**Avis de la Mission Régionale d'Autorité environnementale
Nouvelle-Aquitaine
relatif au projet de parc éolien de Verrières
dans les communes de Verrières et de Saint-Laurent-de-Jourdes
(86)**

n°MRAe 2025APNA99

dossier P-2025-17668

Localisation du projet : Communes de Verrières et de Saint-Laurent-de-Jourdes (86)
Maître d'ouvrage : Société Éolise
Avis émis à la demande de l'Autorité décisionnaire Préfet de la Vienne
En date du : 11 avril 2025
Dans le cadre de la procédure d'autorisation : Autorisation environnementale
L'Agence régionale de santé le Préfet de département au titre de ses attributions dans le domaine de l'environnement ayant été consultés.

Plan masse du projet – Etude d'impact p. 239

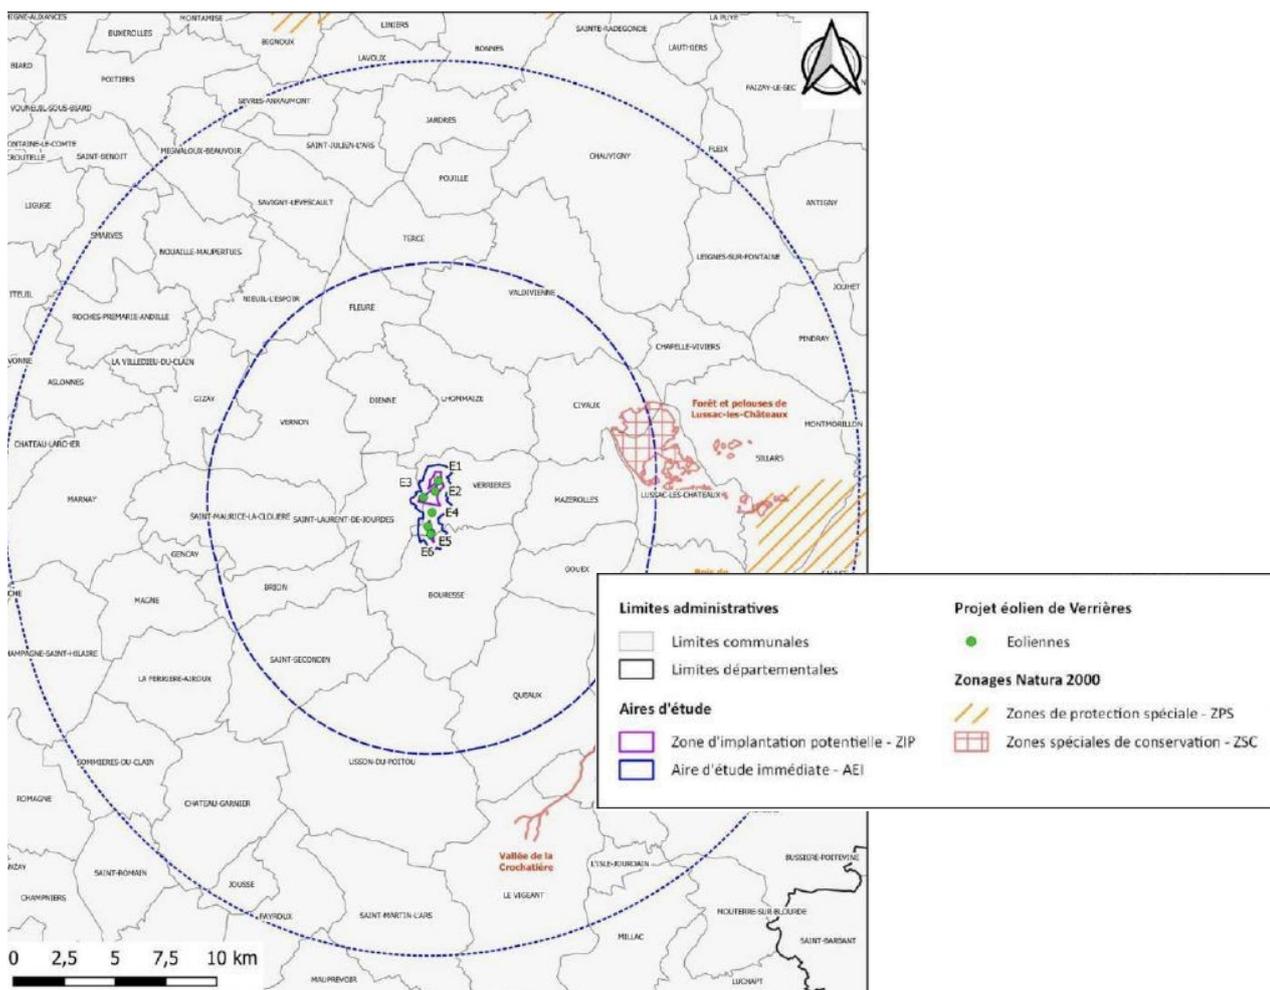
Pour l'**avifaune**, il est toutefois relevé que le projet retenu (éolienne E5) s'implante dans un secteur à enjeu très fort pour l'avifaune (prairie), notamment en période de nidification, comme l'indique la cartographie présentée en page 382 de l'étude.

Les éoliennes sont ainsi implantées à des distances comprises entre 85 et 160 m environ des haies les plus proches et entre 100 à 450 m environ des arbres-gîtes potentiels pour les chiroptères (cf. Tableau p. 383). Cinq éoliennes sur six sont implantées à moins de 100 mètres d'une haie, lisière de bois ou bosquet, avec pour deux d'entre elles des situations de surplomb de la canopée (éoliennes E3 et E4).

Enjeux flore et habitats naturels - Etude d'impact p. 148

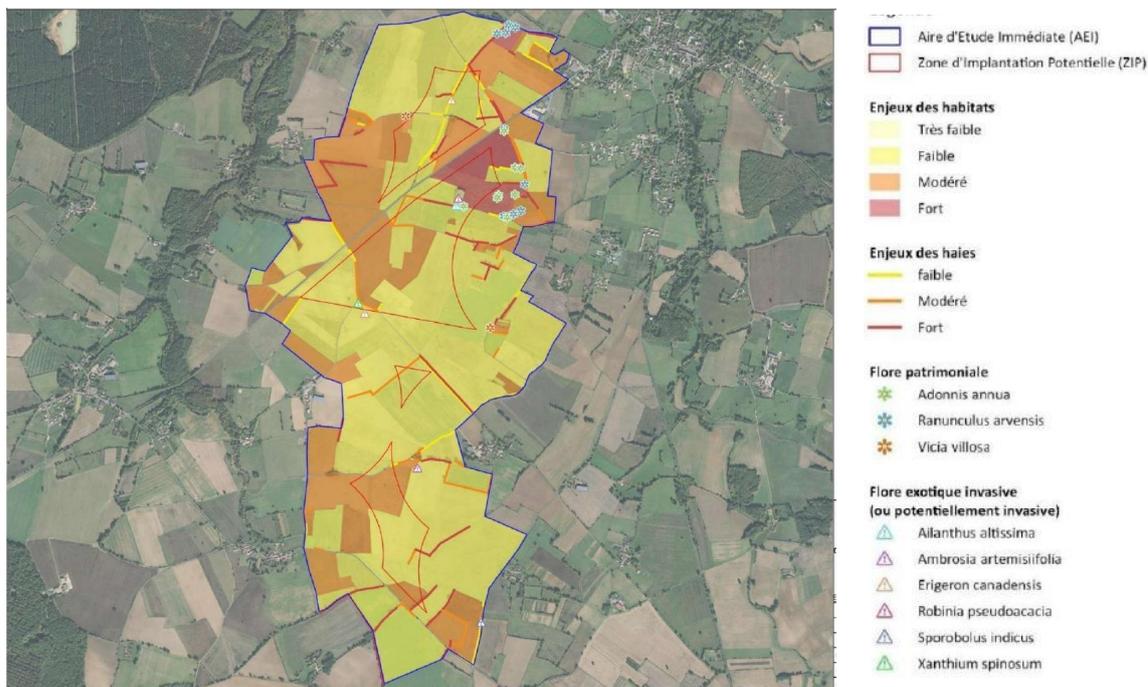
Plusieurs investigations faune et flore ont été réalisées sur un cycle biologique complet de décembre 2019 à novembre 2020 (cf. p. 28 du tome 4.4 de l'étude d'impact). **La MRAe s'interroge sur l'ancienneté des inventaires, et considère que l'absence de nécessité de leur actualisation aurait mérité d'être justifiée.**

Contexte éolien – Etude d'impact p. 461

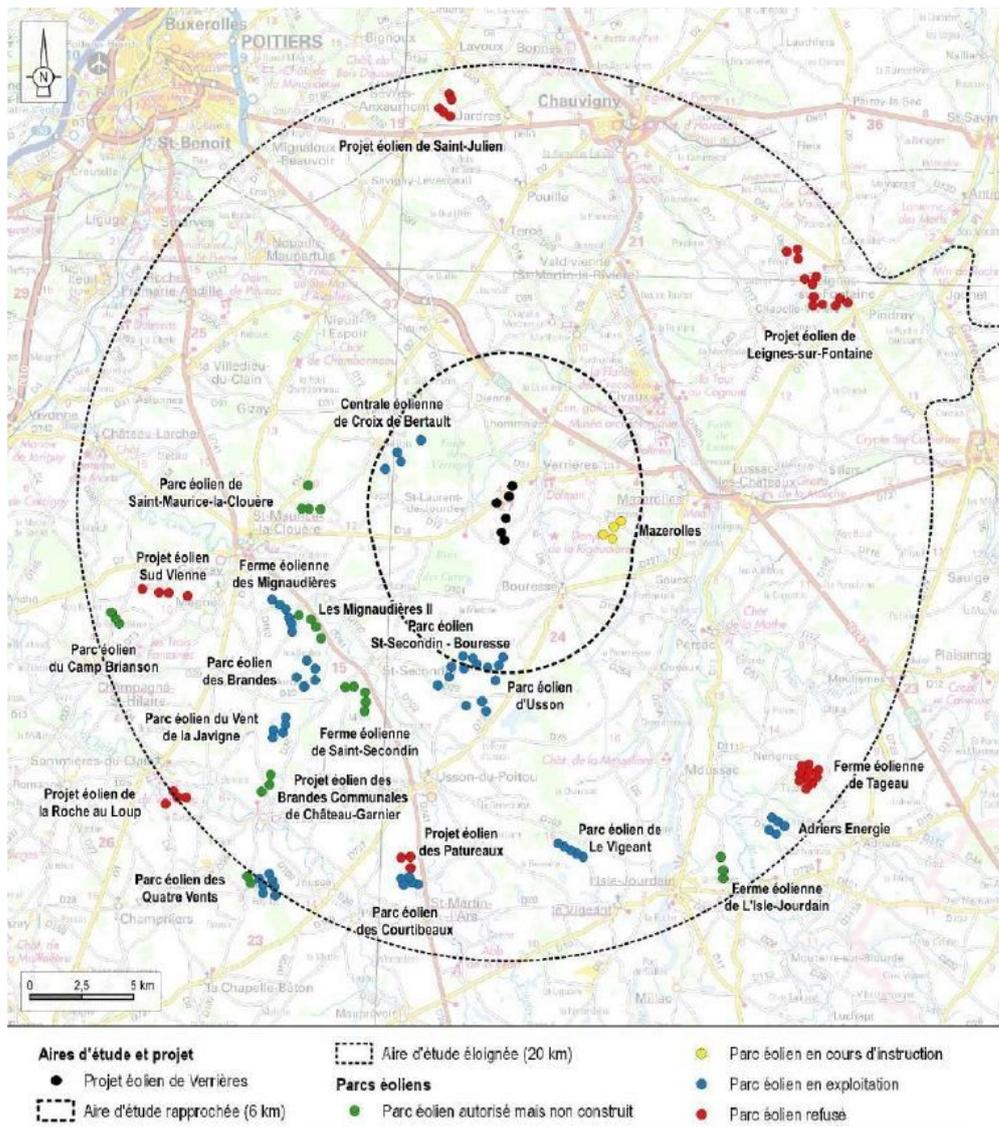
nombreux hameaux qui ponctuent le territoire. L'appréciation des effets cumulatifs paraît sous-estimée. Le risque d'encerclement et d'effet barrière à l'horizon pour les hameaux notamment situés à l'ouest du site d'implantation nécessitent d'être mieux explicités.

La MRAe recommande une analyse didactique et mieux étayée permettant au public d'apprécier les éventuels risques d'encerclement et de saturation visuelle, reposant sur une étude de l'occupation visuelle (ou saturation visuelle) multicritères (indice d'occupation de l'horizon, indice de densité sur les horizons occupés, prégnance visuelle du motif éolien, indice d'espace de respiration)¹¹.
